**AFC G-01913**

**Subject File:** TÔLE DU TRAIN AVANT

**Subject:** Modification de rallonge d'aile des modèles 4300 et 4400 pourvus d'un essieu directeur d'une capacité de 8 000 lb, code 02ADV, construits entre le 24 octobre 2000 et le 17 octobre 2001, pour éliminer le contact avec les pneus lors de virages serrés.

Figure 1 Dépose de la rallonge d'aile - côté conducteur illustré

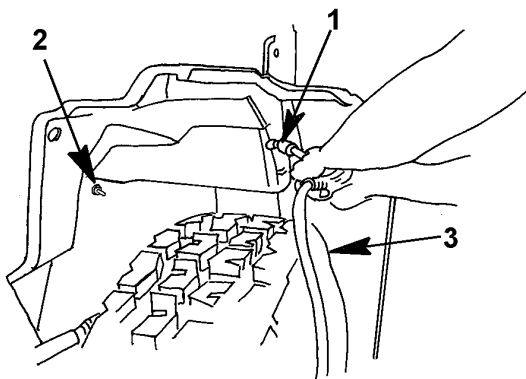
1. Déverrouillez le capot et faites-le basculer en position ouverte.
2. Enlevez les boulons de fixation et l'écrou de la rallonge d'aile (illustration 1).
3. Retirez la rallonge d'aile.

**Figure 2** Vue arrière du battant de la rallonge d'aile

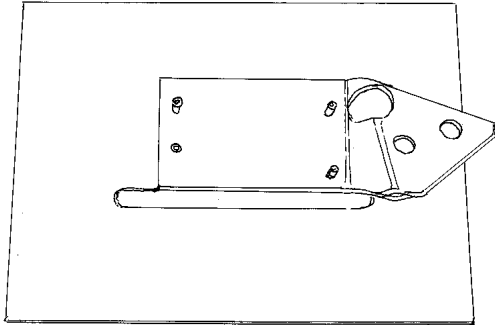
4. Répétez les étapes 2 et 3 de l'autre côté.
5. Retirez les deux boulons du support de montage de la cabine au niveau de la glissière (illustration 3) et posez le battant de rallonge d'aile qui est compris dans la trousse 8000827R91. Assurez-vous que le battant de caoutchouc est positionné à l'extérieur, et que le support de métal (illustration 2) repose contre la glissière du support de montage de la cabine. Remettez les boulons en place et serrez-les à un couple de 88 à 106 lbf-pi (119 à 144 Nm).

Figure 5 Disposition de la rallonge d'aile - côté conducteur

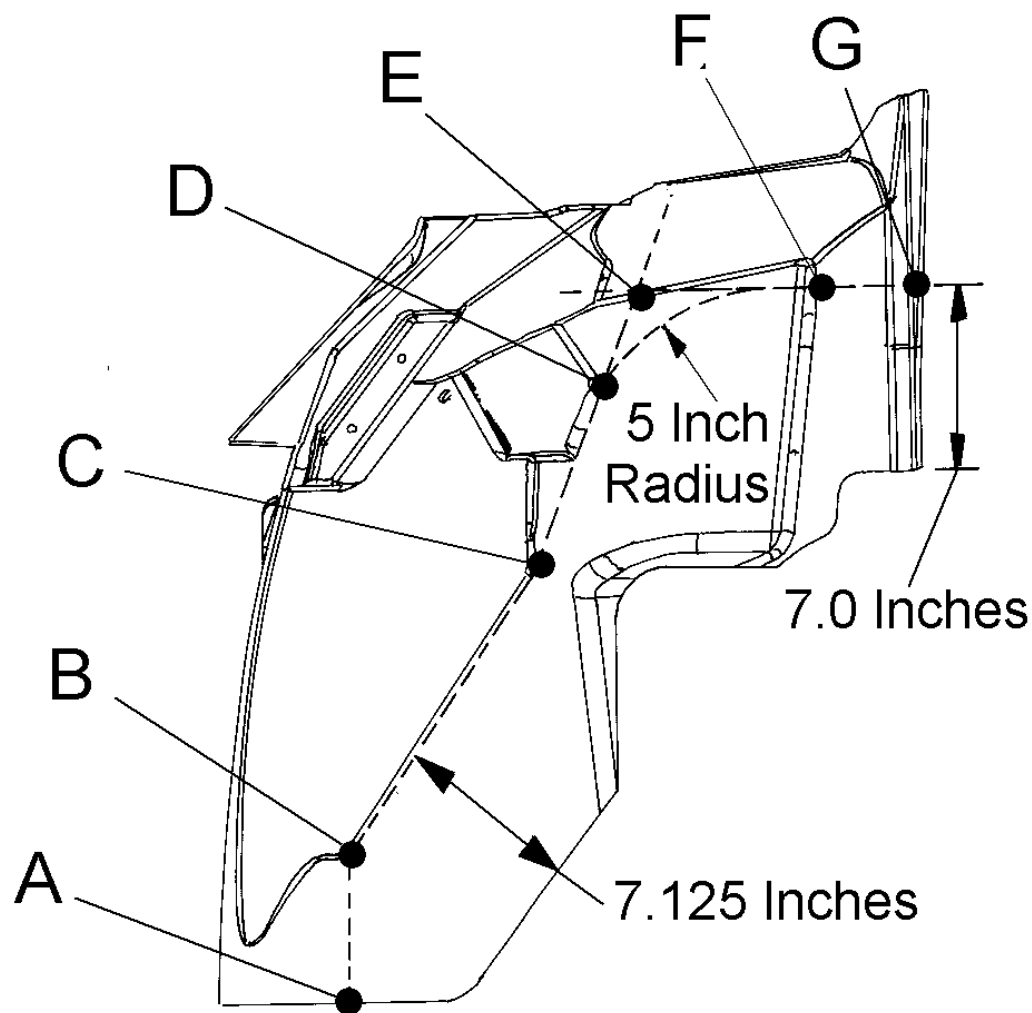
8. Répétez l'étape 7 de l'autre côté.
9. Préparez les rallonges d'aile déposées aux fins de modification en nettoyant des surfaces tout le débris provenant de la route.
10. Utilisez l'illustration 5 (côté conducteur) et l'illustration 7 (côté passager) pour disposer ou marquer la partie devant être retirée sur le côté convexe (surface du côté du longeron de cadre de châssis ou côté de renfort longitudinal) des rallonges d'ailes.

- Mettez la rallonge d'aile en position de renfort longitudinal, tel qu'indiqué sur l'illustration 5 et l'illustration 6.
  - Repérez et marquez les points B et C le long de la ligne de contour, à une distance de 7,125 pouces du bord (illustration 5).
  - Repérez et marquez une ligne verticale à partir du bord inférieur, au niveau du point A, jusqu'au point B (illustration 5).
  - Repérez et marquez la ligne horizontale E-G à une distance de 7,0 pouces du bord, tel qu'indiqué sur l'illustration 5.
  - Repérez et marquez la ligne C-E en suivant les lignes de contour, tel qu'indiqué sur l'illustration 5.
  - Repérez et marquez un rayon de 5 pouces entre les lignes C-E et E-G (illustration 5). Les points D et F constituent les points de tangence ou de raccord du rayon de 5 pouces.

Figure 7 Disposition de la rallonge d'aile - côté passager

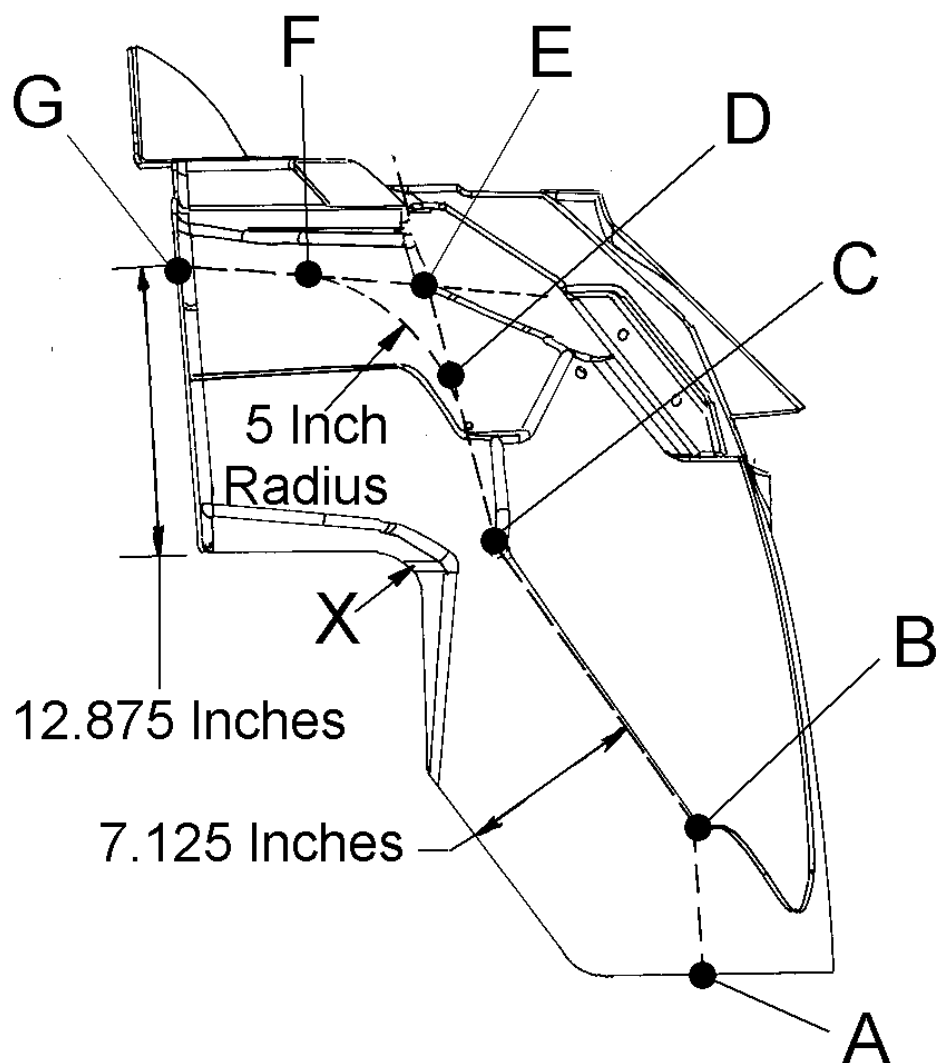
- Mettez la rallonge d'aile en position de renfort longitudinal, tel qu'indiqué sur l'illustration 7 et l'illustration 8.
- Repérez et marquez la ligne B-C le long de la ligne de contour, à une distance de 7,125 pouces du bord, tel qu'indiqué sur illustration 7.
- Repérez et marquez une ligne verticale à partir du bord, au niveau du point A, jusqu'au point B, en suivant le long de la ligne de contour (illustration 7).
- Repérez et marquez la ligne C-E le long de la ligne de contour (illustration 7).
- Repérez et marquez le point G, à une distance de 12,875 pouces du bord, tel qu'indiqué sur l'illustration 7.
- Relocalisez le point E, le long de la ligne C-E, de manière à ce qu'il soit situé à environ 11 pouces du rayon intérieur identifié par un X sur l'illustration 7.

- Tracez une ligne droite entre les points E et G (illustration 7).
- Repérez et marquez un rayon de 5 pouces entre les lignes C-E et E-G (illustration 7). Les points D et F constituent les points de tangence ou de raccord du rayon de 5 pouces.
